UCZESTNICY POSTĘPOWANIA
O UDZIELENIE ZAMÓWIENIA PUBLICZNEGO
NR DZP.381.004.2020.RB

WYJAŚNIENIA I ZMIAN TREŚCI SIWZ NR 15

Dotyczy: postępowania o udzielenie zamówienia publicznego prowadzonego w trybie przetargu nieograniczonego nr **DZP.381.004.2020.RB** o wartości zamówienia poniżej 5 350 000 € p.n.: „**Przebudowa i remont budynku przy ul. Bankowej 5 w Katowicach**”

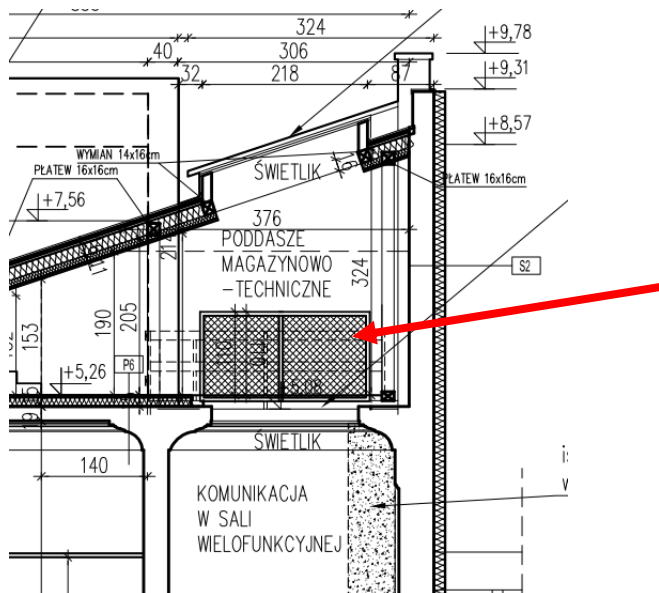
Proszę o wyjaśnienie z jakiego materiału należy wykonać elementy zabezpieczające świetlik widoczne na szczególe poniżej. Ze względu na fakt, iż nie można zmieniać pozycji przedmiarowych prosimy o podanie w jakiej pozycji należy ująć powyższe elementy.

Zgodnie z pkt. Rozdział IX części opisowej projektu wykonawczego br. architektury Przy świetliku wykonać balustradę o wys. 110cm ze stali nierdzewnej szczotkowanej, słupki, pochwyty Ø50mm, wypełnienie z rur Ø10mm, prześwit pomiędzy elementami nie więcej niż 12cm. Zgodnie z przedmiarem br. architektury i konstrukcji, konstrukcje osłon należy wyceniać w poz. 83.

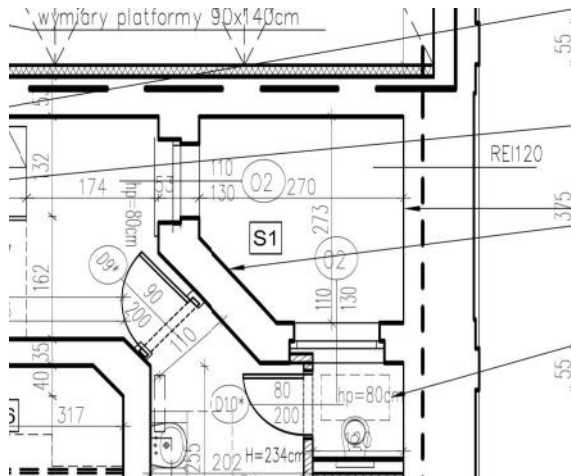
Prosimy o określenie czy okna O2 widoczne na poniższym szczególe należy wymienić na poziomie parteru oraz I piętra. Brak pozycji w zestawieniach. Jeżeli należy je wymienić prosimy o uszczegółowienie.

Patrz odpowiedź na pytanie nr 12 zawarte w wyjaśnieniach i zmianie treści SIWZ nr 4 z dnia 13.05.2020 r. Ponadto Zamawiający informuje, iż stolarkę okienną, której nie uwzględniono w zestawieniu stolarki okiennej należy wykonać analogicznie jak w pozostałych przypadkach, tj.:

- okna/drzwi balkonowe zewnętrzne drewniane, jednoramowe, i wyglądem nawiązującym do historycznego wyglądu stolarki, w kolorze brązowym dopasowanym do koloru istniejącej stolarki,
- ilość i wymiary stolarki zgodnie z częścią rysunkową - rzutami kondygnacji,
- schemat podziału zgodny ze stanem historycznym,
- sposób otwierania: uchylno-rozwiernie,
- U_{max} stolarki= 1,1 [W/m²K], szyby zespolone, białe, przezroczyste, szkło bezpieczne.

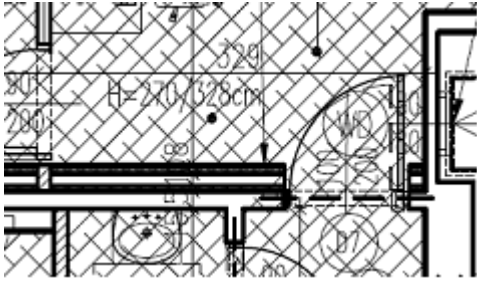
Proszę o szczegółowy opis wykonania podwójnej ścianki akustycznej (Lp 181). Z opisu w przedmiarze wynika iż mają to być dwie ścianki podwójnie obustronnie płytowane na profilu 75, z rysunku jak niżej wygląda jakby to miały być dwie przedścianki podwójnie jednostronnie płytowane. Dodatkowo w opisie jest informacja o wełnie między ściankami - proszę o wskazanie jaką ma być grubości i gęstości tej wełny oraz gdzie mamy ja zamontować (na rysunku poniżej nie znajduję tej wełny). Proszę o dokładne opisanie, detal wykonania tego ustroju akustycznego?

wyciszenie pomieszczeń pokoju reżyserki i studia radiowego poprzez zastosowanie podwójnej ścianki GK z przerwą 10cm pomiędzy ściankami. Pomiedzy ściankami GK zastosować wełnę mineralną

W ramach przedmiotu zamówienia należy wykonać wyciszenie pomieszczeń pokoju reżyserki nr 2.32 i studia radiowego nr 2.33 od strony przylegających do pomieszczeń projektowanej windy oraz wcz zastosowaniem okładziny o izolacyjności akustycznej $RW = \min. 59 \text{ dB}$, $RA1 = \min. 56 \text{ dB}$. W ramach rozwiązania projektowego przyjęto wykonanie dwóch wolnostojących okładzin ściennych opartych na poszyciu z płyt gipsowych, z przerwą pomiędzy zabudowami wynoszącą 10 cm. Ww. rozwiązania oparte jest na oferowanym jest przez wielu producentów/dostawców rozwiązań do suchej zabudowy rozwiązaniach systemowych. Zamawiający nie określa zarówno grubości, jak i gęstości izolacji – materiały te należy dobrać zgodnie z wytycznymi producenta/dostawcy wybranego przez Wykonawcę i zatwierdzonego przez Zamawiającego systemu, tak aby spełnione zostały określonego przez Zamawiającego ww. parametry – Zamawiający zaleca zapoznanie się z ogólnodostępnymi materiałami

Równocześnie Zamawiający informuje, iż dopuszcza przy spełnieniu ww. wymogów akustycznych wykonanie ww. okładziny jako pojedynczej wolnostojącej okładziny ściennej opartej na poszyciu z płyt gipsowych.
